일련 번호 : 남부시험장 - ③				
대상 부서 : 면허지원부				
처분연월	행정상 조치	신분상 조치(명)	재정상 조치	
			조치방법(건)	금 액(원)
2025. 5.	개 선	-	-	-

☐ 제 목 : 주차장 안전(추락)사고 예방 조치 필요

[사진 1] 무료개방 주차장

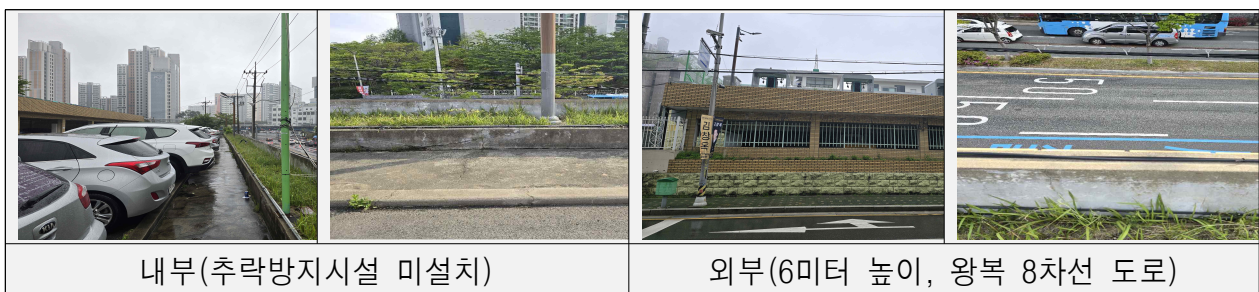
그런데 주차장 내부를 확인한 바, 각 주차면에 카 스톱퍼, 안전 울타리 등 추락방지시설이 설치되어 있지 않아 운전미숙이나 페달 오조작으로 인한 추락사고 위험이 상존하고 있어 이에 대비한 사전예방 조치가 필요하다.

※ 방지턱(10cm), 옹벽(40cm) 등이 있으나, 급가속시에는 오히려 점프대 역할을 할 우려가 있음

면허지원부는 안전(추락)사고 예방을 위해 추락방지시설을 신속히 설치 하겠다는 의견을 제시했다.

면허지원부장은 주차장 내 안전(추락)사고 예방에 만전을 기해주시기 바랍니다. (개선)
